廃炉発官R2第217号  
令和2年12月18日

福島第一原子力発電所 特定原子力施設に係る実施計画 変更認可申請書の  
一部補正について

令和2年11月24日付け廃炉発官R2第193号をもって申請しました福島第一原子力発電所 特定原子力施設に係る実施計画 変更認可申請書を別紙の通り一部補正をいたします。

1～4号機の外部電源喪失時の運用の見直しに関する変更について，記載の適正化を行う。

図-1. 所内単線結線図

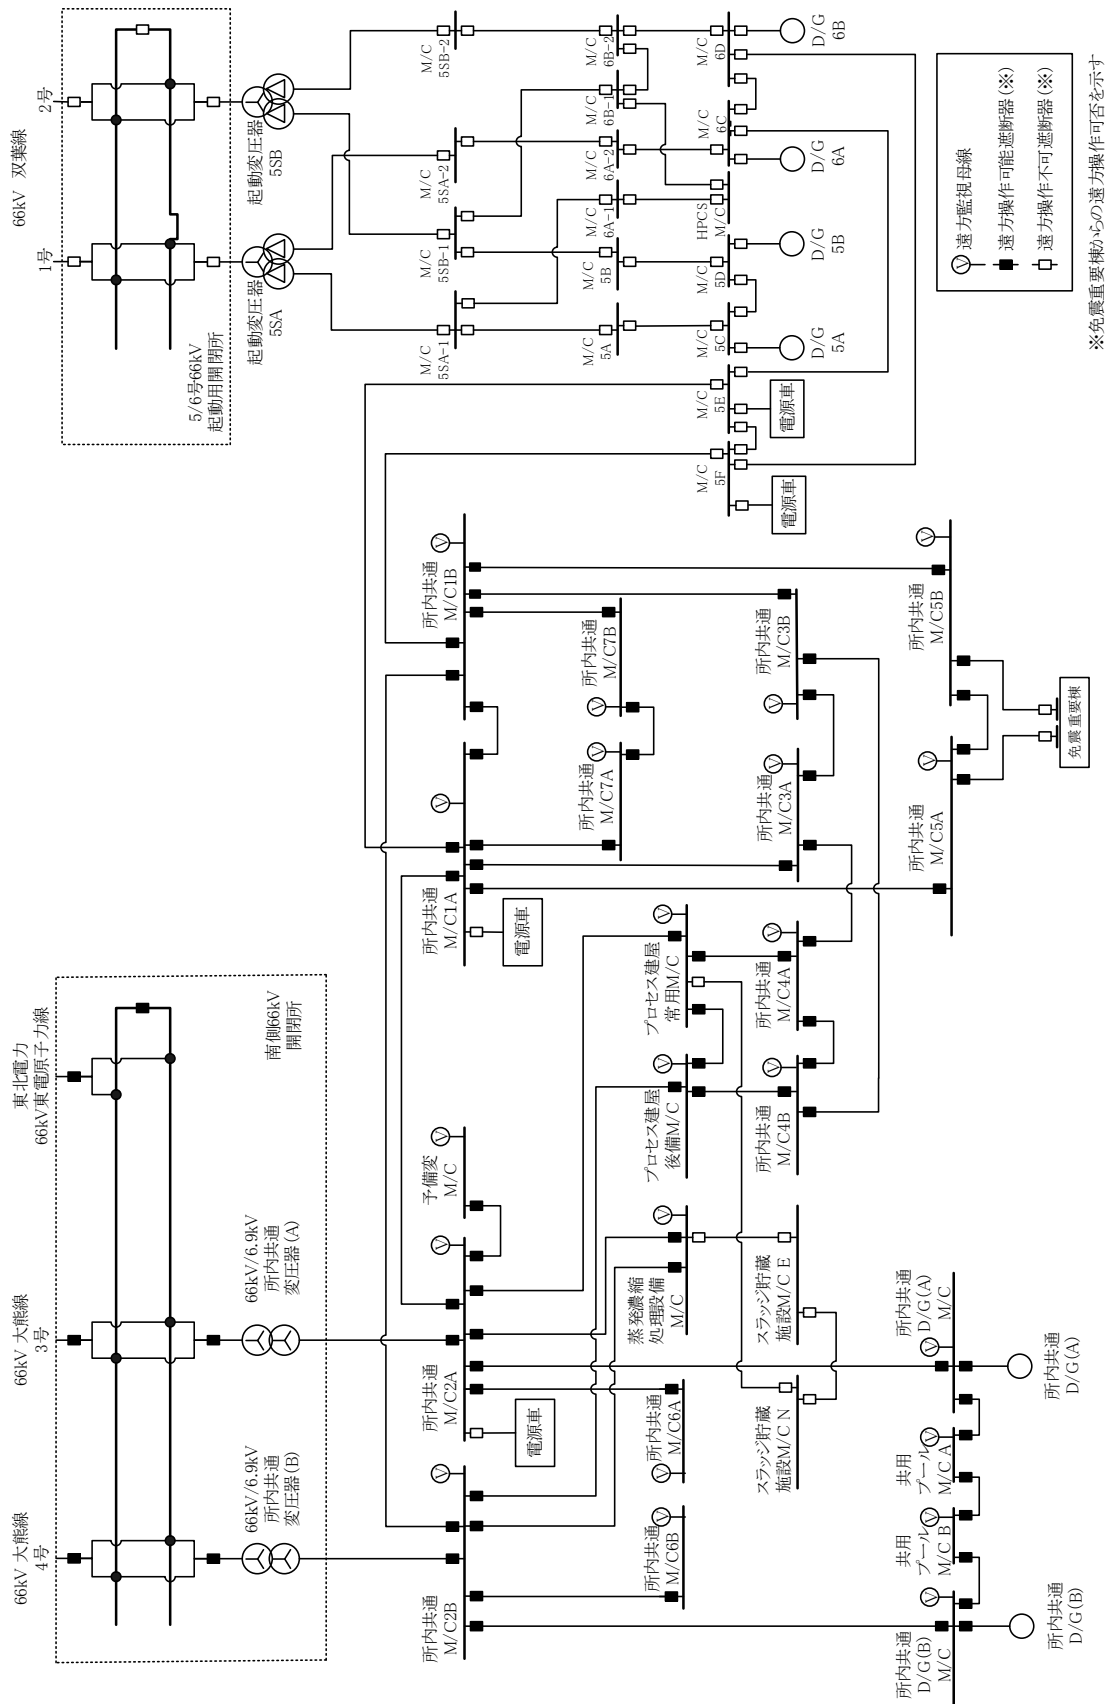
添付資料－2

・記載の適正化
